Förderkreis »Rettet die Elbe« eV

Hamburg, den 23.12.2015

Fahrrinnenanpassung von Unter-und Außenelbe für 14,5 m tiefgehende Containerschiffe

Stellungnahme zum 2. Planergänzungsverfahren

Beispiel Baggermengen

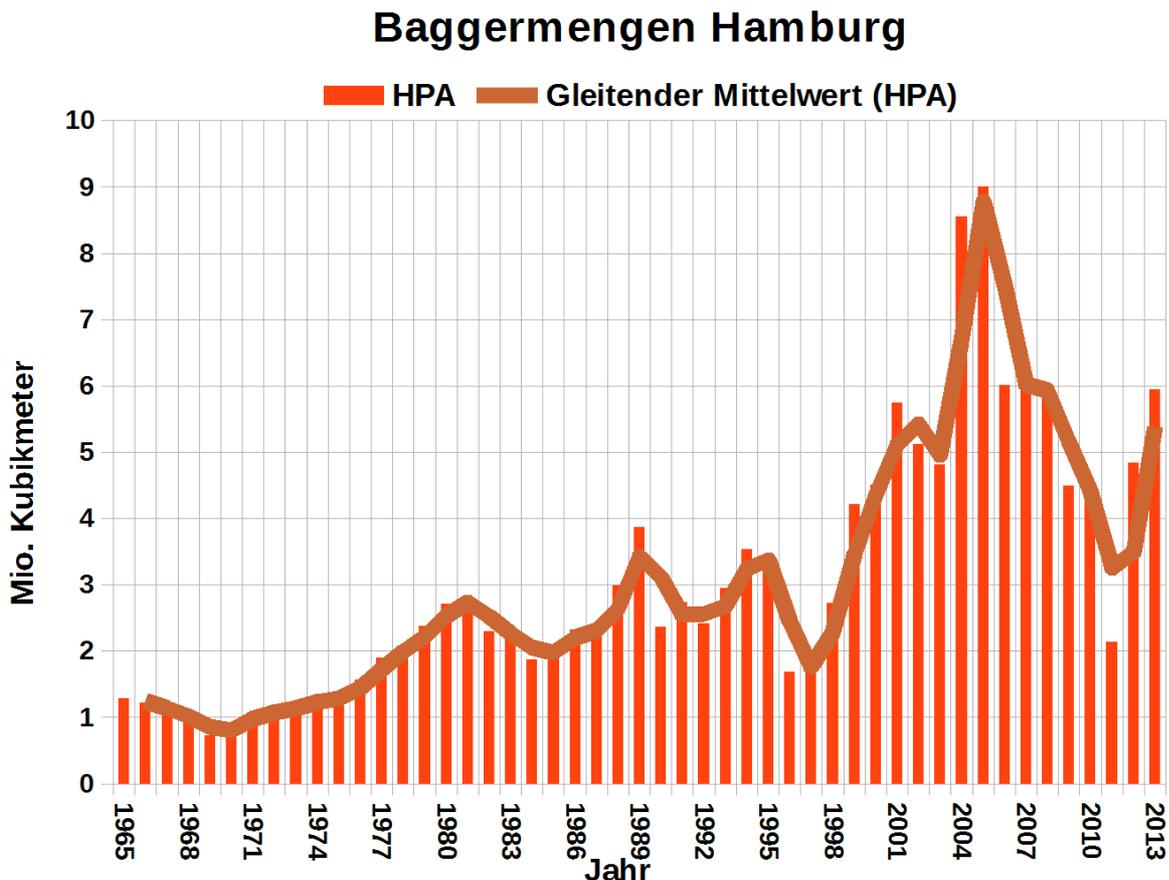
Im Diagramm sind die jährlichen Baggermengen von 1965 bis 2013 in Hamburg aufgetragen. Weil die jährliche Sedimentation nicht zeitnah und im Verhältnis 1:1 entfernt wird, ist eine Ausgleichskurve gemittelt mit dem Vorjahr eingetragen. Die Ausgleichskurve der jährlichen Baggermengen

zeigt von 1965 bis 1976 ein Niveau von gut 1 Mio. m³ pro Jahr, nach der Vertiefung 1976 von 2 bis 3 Mio. m³ pro Jahr, und ab der letzten Vertiefung 1999 stark schwankende Mengen, im Durchschnitt 6 Mio. m³ pro Jahr. Eine relevante Änderung der Baggermengen im Verhältnis zu den Oberwasserabflüssen ist nicht erkennbar, auch nicht, wenn man die Zahl der besonders kritischen Tage mit Abflüssen unter 300 m³/s wählt. Vor der letzten Elbvertiefung haben auch schwächste Abflussjahre nie zu Baggermengen über 4 Mio. m³ geführt. Die Abfluss-Lage zwischen 1989 und 1992 war wesentlich dramatischer als zwischen 2003 und 2005.

Abbildung: Digitales Geländemodell der Elbe 2006 Bunthaus - Hans Kalb Sand

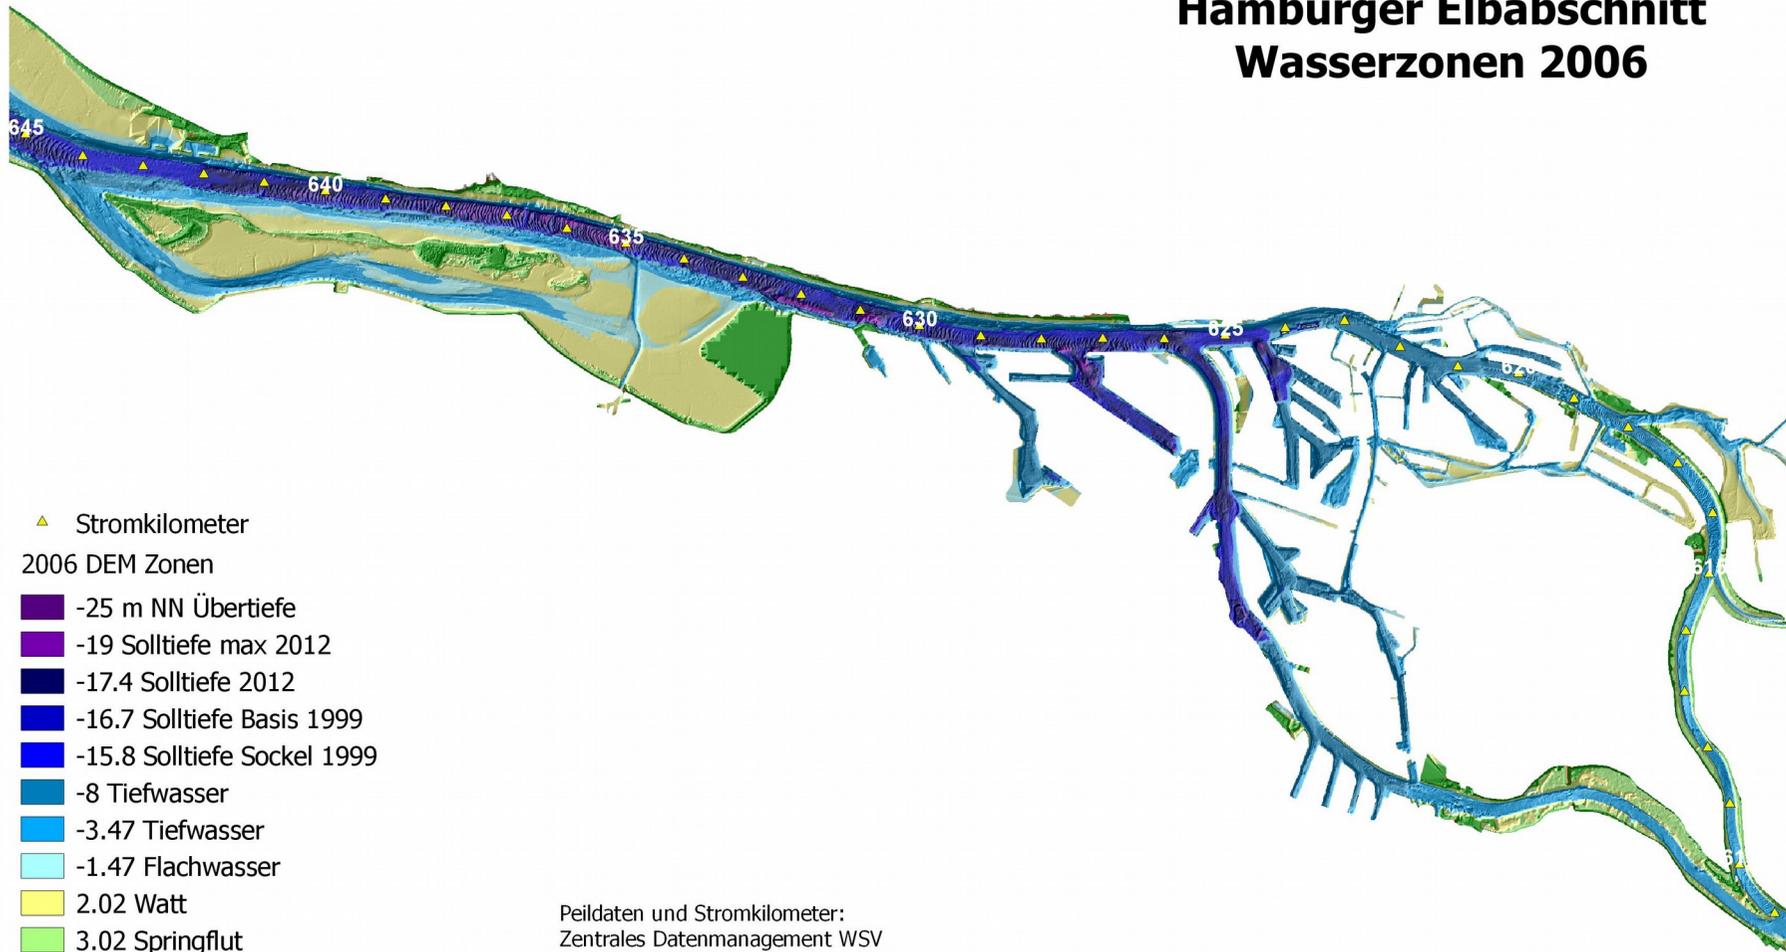
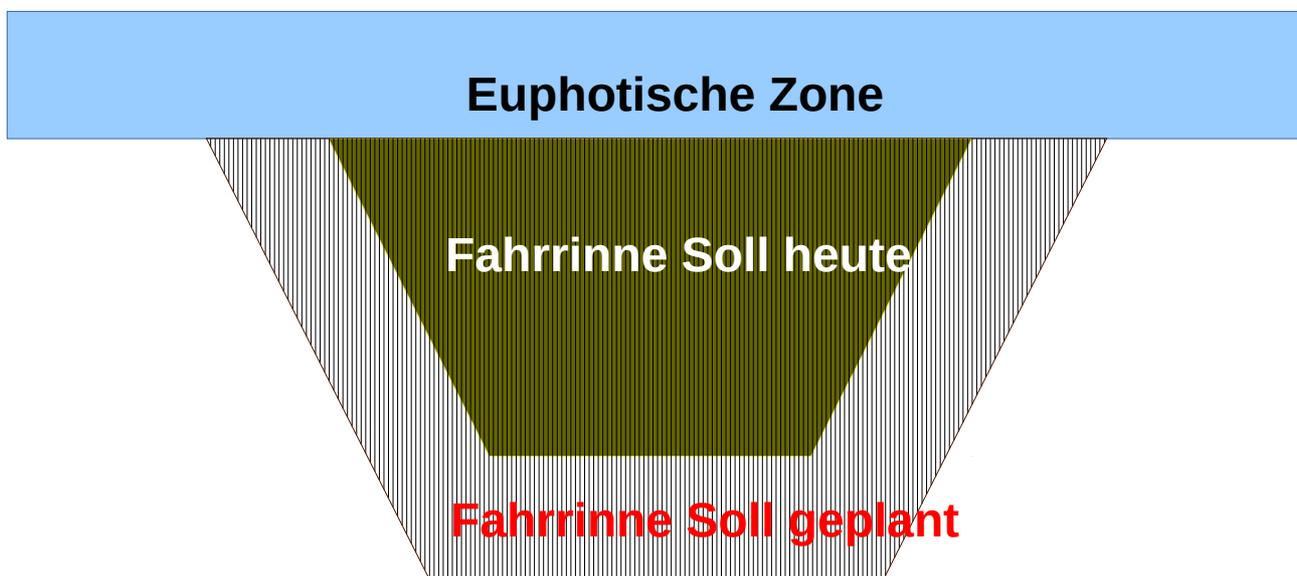
Die Vergrößerung des dunklen Tiefwasservolumens bei gleichbleibender Wasseroberfläche sei selbst in der Begegnungsbox minimal und ohne Belang, erklärt IBL. Diese Aussage beruht auf einem methodischen Fehler. Die Gutachter haben das gepeilte Tiefenprofil in einem Bereich der Begegnungsbox mit dem Profil der künftigen Solltiefe verglichen und dabei bemerkt, dass schon die heutige Solltiefe deutlich unterschritten wird, mithin dort garnicht mehr vertieft werden wird. Da niemand wissen kann, wie tief die Elbe inklusive morphologischen Nachlaufs sein wird, ist jeder Vergleich unzulässig. Zudem handelt es sich bei dem Bereich um eine Dünen(Riffel)strecke, bei der die Dünenkämme knapp unter der Solltiefe gehalten werden, die Dünentäler aber zwei Meter tiefer liegen. Setzt man ein tieferes Level fest, muss man auch die Täler abbaggern, denn sonst wachsen daraus sofort neue, zu hohe Dünen.

Die geplante Elbvertiefung erhöht das Risiko von Sauerstofflöchern, weil das Verhältnis des hellen (euphotischen) Volumens, in dem die Algen leben und Sauerstoff produzieren, zu dem des dunklen

(disphotischen) Volumens ungünstiger wird. Die Algen werden durch mehrfaches Hin- und Her mit der Tide verschärften Bedingungen ausgesetzt. Weil der Flutstrom gegenüber dem Ebbstrom seit der Vertiefung 1999 an Stärke gewonnen hat (tidal pumping), wird der Netto-Transportweg stromab während einer Tide verkürzt, und die Algen verweilen länger in der Krisenzone. In der Karte, die aus den Peildaten der Beweissicherung erzeugt wurde, ist der Abfall der Tiefe von der Binnenwasserstraße über die älteren östlichen Seehafengebiete zu den Containerterminals und der Fahrrinne erkennbar, ebenso die Dünenstrecke von Stromkilometer 630 bis 640.
